質 疑 応 答 書

工事名 仙台市役所本庁舎整備第 1 期 建築工事

整理番号	2 3 0 5 1 0 5 9 5
質 問 事 項	回 答	
<p>評価項目ごとの評価点及び加算点(配置予定技術者の能力)について、(1)施工実績の有無については「<u>監理技術者</u>または主任技術者としての施工経験があること。」「<u>監理技術者</u>または主任技術者としての資格を有し、<u>現場代理人</u>としての施工経験があること。」と現場代理人に対する記載がありますが、(2)上記(1)(施工実績)の加算対象となる工事において従事した役割 については「<u>監理技術者</u>…2点」「<u>主任技術者</u>…1点」「<u>実績なし</u>…0点」と現場代理人に対する記載がありません。現場代理人は、建設プロジェクトの現場における管理責任者であり、プロジェクトの進行管理や施工管理、安全管理、品質管理、予算管理など、現場の全般的な管理を担当する役割のため監理技術者より上の立場です。また、他自治体の総合評価では監理技術者より高評価されている事例もあります。今回の入札においては、「現場代理人は監理技術者と同評価の 2 点扱い」か「現場代理人は評価されず 0 点扱い」のどちらになりますでしょうか。</p>	<p>配置予定技術者の能力の (2)「上記 (1) の加算対象となる工事において従事した役割」は、技術者として従事した役割についての得点ですので、現場代理人として従事した場合は、「実績なし」となります。</p>

(A-088、S-102)

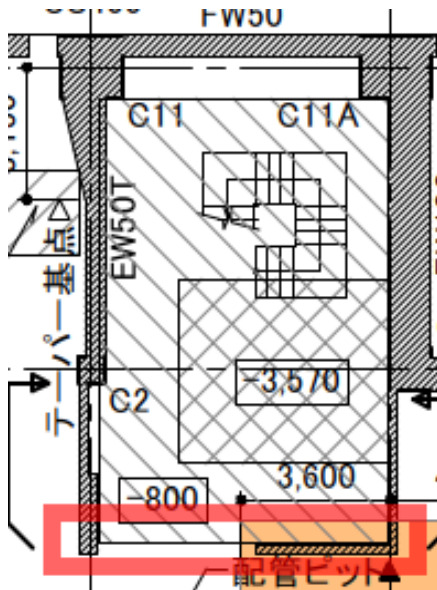
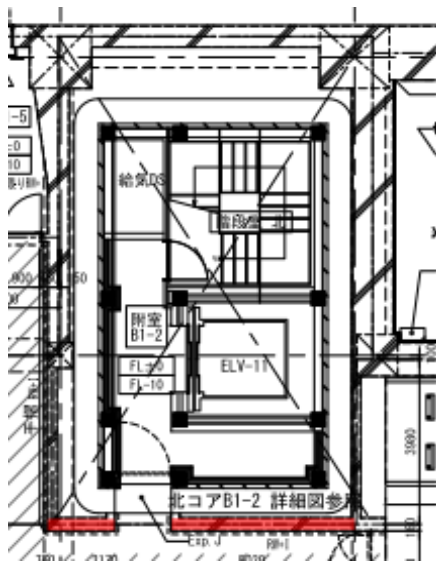
<p>指示下さい。 (S-308)</p>	
<p>RC・SRC大梁リストにおいて、スターラップの中子筋は柱同様タガ型と考えて宜しいでしょうか。御指示下さい。 (S-10、S-305～307)</p>	<p>よろしいです。</p>
<p>地下1階平面詳細図-1において、下図着色範囲(X6-Y3通り付近)はRC壁となっておりますが、構造図ではRC壁の記載がありません。意匠図を正としRC壁と考えて宜しいでしょうか。御指示下さい。 (A-086、S-102)</p>  <p>↓ 構造図</p> <p>↓ 意匠図</p> 	<p>コンクリートブロックの腰壁としてください。 ※D56の背面のRC壁は誤記になります。</p>
<p>地下1階平面詳細図-3において、下図着色</p>	<p>よろしいです。</p>

範囲(X5-Y7~8通り付近)が構造図と相違しています。意匠図を正と考えて宜しいでしょうか。御指示下さい。

よろしいです。

範囲 (X5-Y8~9通り付近) が構造図と相違しています。意匠図を正と考えて宜しいでしょうか。御指示下さい。
(A-088、S-102)

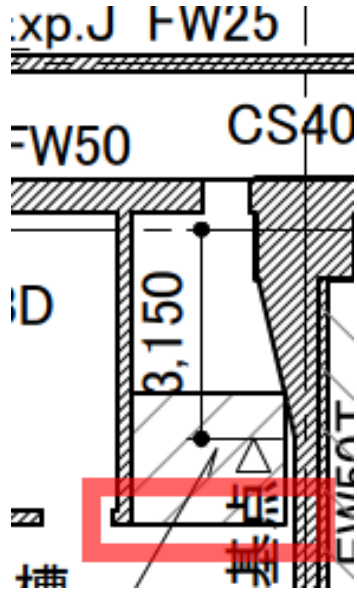
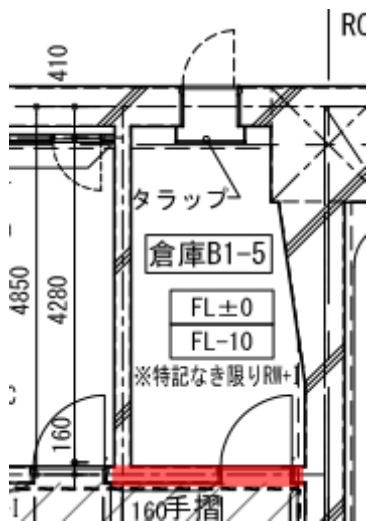
地下1階平面詳細図-3において、下図着色

よろしいです。

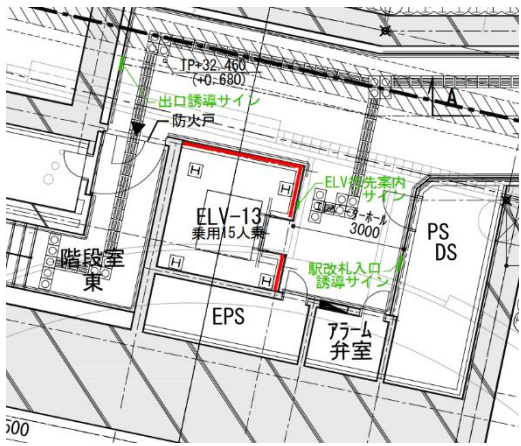
B2F 地下連絡通路付近の壁種につきまして、添付赤
で示した間仕切は上階 EV 廻りに倣い、ALC と考
えて宜しいでしょうか。否の場合は、壁種、仕様、厚
み等の詳細を御指示下さい。

SW B2F-01 および 02 としてください。
A-161-1 建具案内図、および A162 建具表-1 を参
照ください。

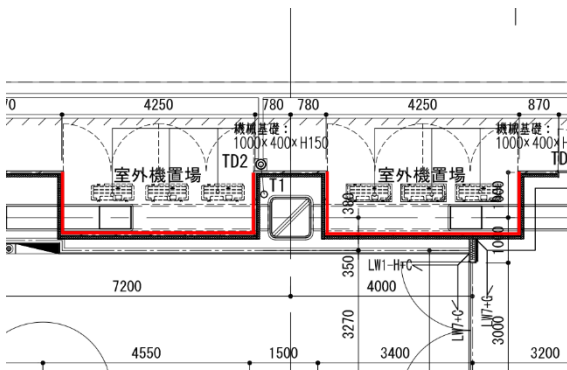
確認となりますが、3F X3 通り付近の室外機置場よ
り添付赤で示した壁について、間仕切壁用の仕様と
考えて宜しいでしょうか。御指示下さい。

ALC パネルとしてください。

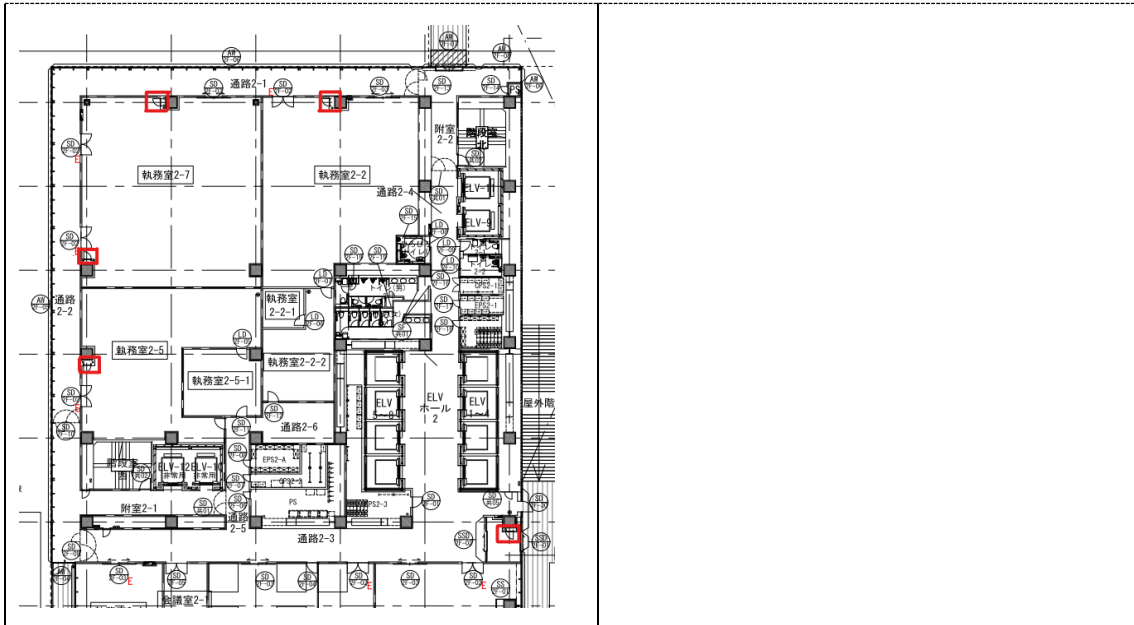
2階建具案内図の(X2, Y4)に於いて、下記3つの建具の符号の記載が御座いません。建具符号及び建具表で詳細を御提示下さい。

契約後別途協議といたします。

(A-161-6～11)

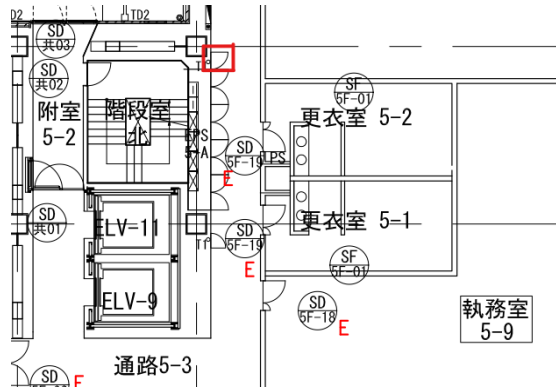
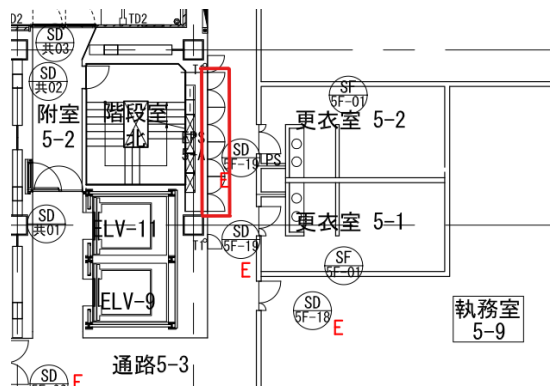
5、8～15階建具案内図の(X6, Y9)に於いて、下記の建具の符号の記載が御座いません。他階に倣い、SD共18が取り付けと考えると宜しいでしょうか。御指示下さい。

化粧鋼板に該当します。

A-333 化粧鋼板詳細図-2 を参照ください。

扉の開き勝手は A159-1～高層部廊下展開図を正としてください。

(A-161-6, A-161-11)

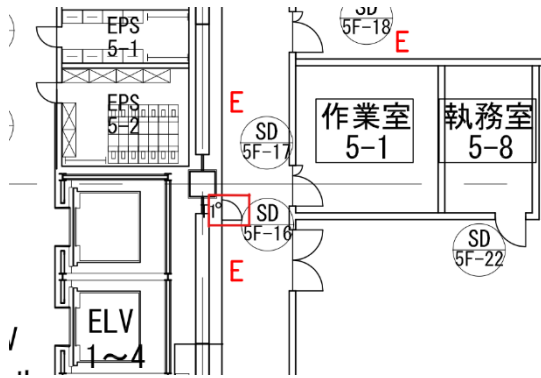
5、14～15階建具案内図の(X6, Y9)に於いて、下記の建具の符号の記載が御座いません。他階に倣い、SD共20が取り付けと考えると宜しいでしょうか。御指示下さい。

化粧鋼板に該当します。

A-333 化粧鋼板詳細図-2 を参照ください。

扉の開き勝手は A159-1～高層部廊下展開図を正としてください。

(A-161-6、A-161-11)

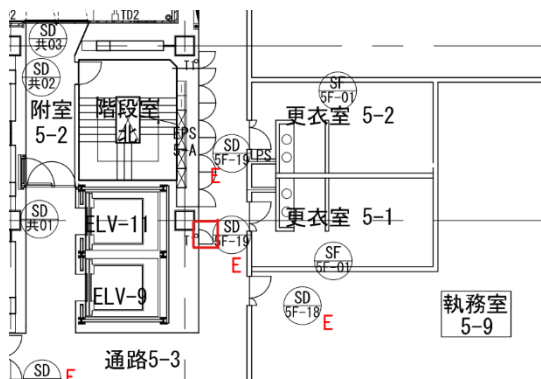
5、14～15階建具案内図の(X6, Y6)に於いて、下記の建具の符号の記載が御座いません。他階に倣い、SD共18が取り付けると考えて宜しいでしょうか。御指示下さい。

化粧鋼板に該当します。

A-333 化粧鋼板詳細図-2 を参照ください。

扉の開き勝手は A159-1～高層部廊下展開図を正としてください。

(A-161-6、A-161-11)

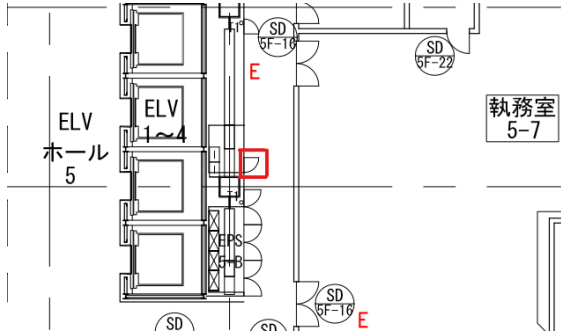
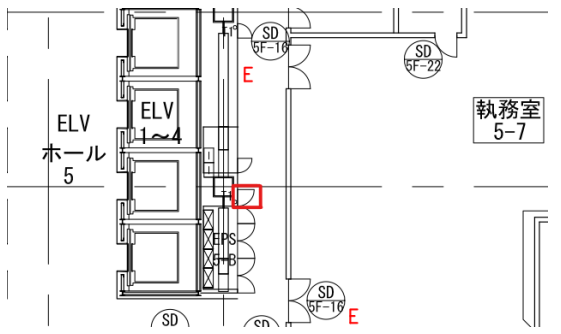
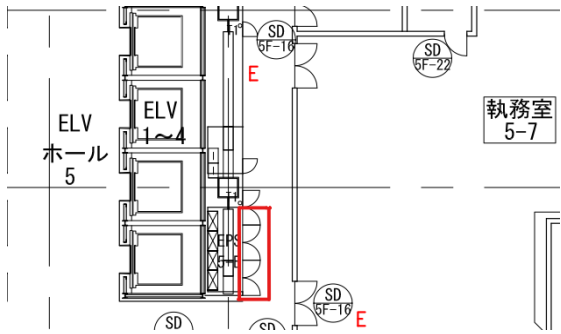
5、14～15階建具案内図の(X6, Y8)に於いて、下記の建具の符号の記載が御座いません。他階に倣い、SD共18が取り付けると考えて宜しいでしょうか。御指示下さい。

化粧鋼板に該当します。

A-333 化粧鋼板詳細図-2 を参照ください。

扉の開き勝手は A159-1～高層部廊下展開図を正としてください。

(A-101、A161-6)

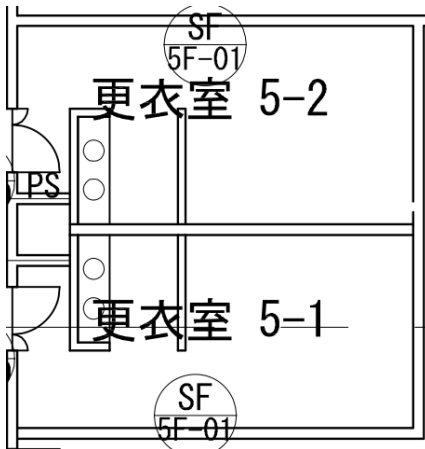
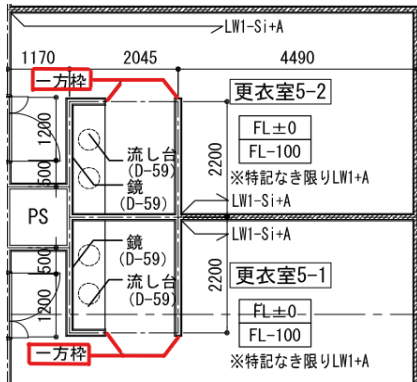
一方枠に関して、下記添付の様に平面詳細図では「一方枠」と記載がありますが、建具案内図では符号が振られていないものが御座います。

平面詳細図で指示があるか所については、建具案内図で指示が無い場合でも全て見込むと考えて宜しいでしょうか。御指示下さい。

上記が正の場合、仕様は他一方枠に倣い、H寸法は取付位置の天井高さに倣うと考えて宜しいでしょうか。御指示下さい。

下記としてください。

- ・偶数階 トイレ(男)に SF 共 01
- ・1・2 階トイレに SF 共 01
- ・7～13 階 給湯室・ゴミ置場に SF 共 02
- ・15 階 通路 15-1～トイレ間に SF 15-01×2
